**DOTYCZY:** POSTĘPOWANIA NR WI-K/PN/240910/1 ROBOTY BUDOWLANE DLA ZADANIA:  
**PRZEBUDOWA DROGI WOJEWÓDZKIEJ NR 786 OD MIEJSCOWOŚCI ŚWIĘTA ANNA DO GRANICY WOJEWÓDZTWA, ETAP III –  
PRZEBUDOWA DROGI WOJEWÓDZKIEJ NR 786 W MIEJSCOWOŚCI STARY KONIECPOL.**

Zamawiający, Zarząd Dróg Wojewódzkich w Katowicach informuje, że wpłynęły zapytania Wykonawcy do treści Specyfikacji Warunków Zamówienia. Zgodnie z art.135 ust. 6 ustawy PZP, Zamawiający przekazuje treść zapytań wraz z wyjaśnieniami tj.:

## SZCZEGÓŁ - SĄCZKA PODŁUŻNEGO

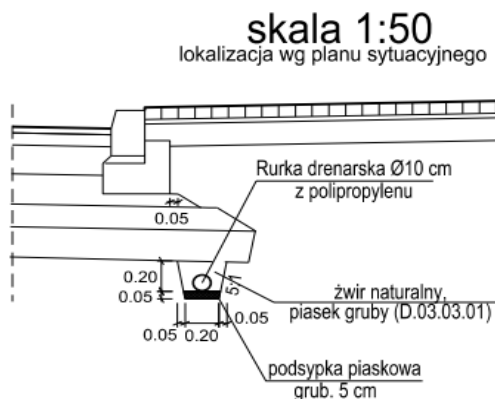
Proszę o udostępnienie szczegółu wykonania sączków podłużnych, wylotów oraz podłączeń sączka do studzienek ściekowych.

Zamawiający wyjaśnia, że wyloty należy wykonać wg rysunków szczegółowych (Rys 7.2 Wyloty z kratą) opracowanych na podstawie Katalogu Powtarzalnych Elementów Drogowych 02.16 cz. I i II, w zakresie części technologicznej. Zamawiający koryguje opis i ilość w przedmiarze nr 03. Kanalizacja poz. 4.2 i udostępnia nowy aktualny przedmiar robót.

Poniżej Zamawiający udostępnił szczegół sączka.
